Dato:
09.06.2023

Løyve til ny avkjørsle til gbnr 155/36 - Hopland

Administrativt vedtak. Saknr: 080/23

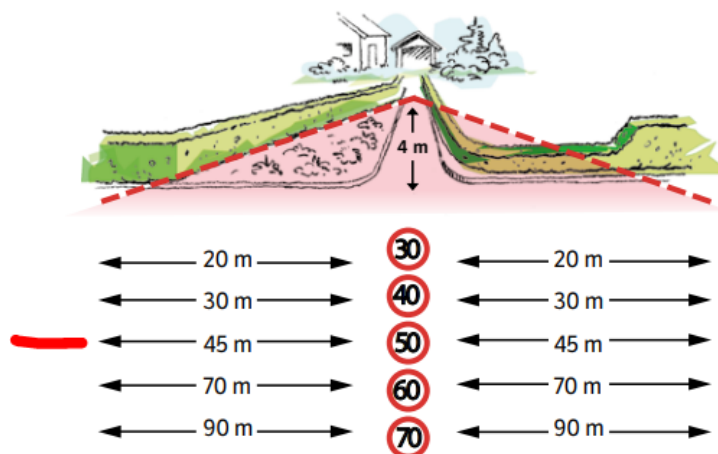
I samband med utbetring av drenering av tomt og fjerning av store, uønska grantre, har eg behov for å opparbeida ny tilkomst/avkjørsel til/frå Hoplandssjøen 143. Det er ikkje råd å komme til med større maskiner via eksisterande avkjørsle frå tomta.

Legg ved skisse av tiltaket.

Med heimel i veglova § 40 og §43 gir Austrheim kommune på vilkår løyve til etablering av ny avkjørsle til parkeringsplass ved bustadhuset på gnr. 156 bnr. 36 på Hopland, eller rett til utvida bruk av eksisterande avkjørsel som er 15 meter nord for denne eignedomen. Avkjørsler skal utformast som eit T-kryss.

Vilkåret er at hekk vert fjerna slik at frisikta frå denn nye avkjørsla vert i samsvar med veglova.

Eksisterande eldre avkjørsel i sør må stengast når ny avkjørsel vert teke i bruk.
